Révision du Plan Local d'Urbanisme de Maincy

REMARQUES SUR LES AVIS PPA

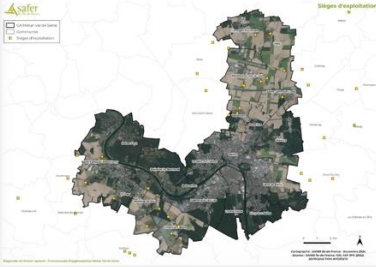
23	OAP 2 : L'accès se fera par le portail existant rue des Carmes. Des stationnements sont prévus à l'intérieur, à l'arrière de	23	Le schéma de l'OAP sera complété par l'identification de l'accès même si, pour rappel, il convient de ne pas prendre en considération	Validation des modifications	x

l'opération et un second parking pour les visiteurs en entrée de l'opération. Les accès piétons, cyclistes et véhicules motorisés devront être prévus dans les orientations et précisés sur le schéma page 22.		uniquement la cartographie dans une OAP sectorielle. En effet, page 24, il est clairement indiqué que l'accès de desserte de l'opération doit se faire à partir du portail existant. Par conséquent, cette orientation est déjà prévue.			
24	OAP 3 : il s'agit d'un secteur à vocation d'activités artisanales. Les accès entrée et sortie se feront uniquement à partir du chemin du canal de la Madeleine et du chemin des Hautes Guichardes. La voirie de desserte devra permettre le croisement des poids lourds desservant la zone d'activités. De plus, des stationnements vélos devront être prévus en plus des stationnements pour les véhicules motorisés.	24	La mise en place de l'emplacement réservé n°4 dont la nature est l'élargissement du chemin du canal de la Madeleine. Pour ce qui est du stationnement des vélos, le PLU précise déjà réglementairement les exigences. Pas de modification apportée.	Sans objet.			x
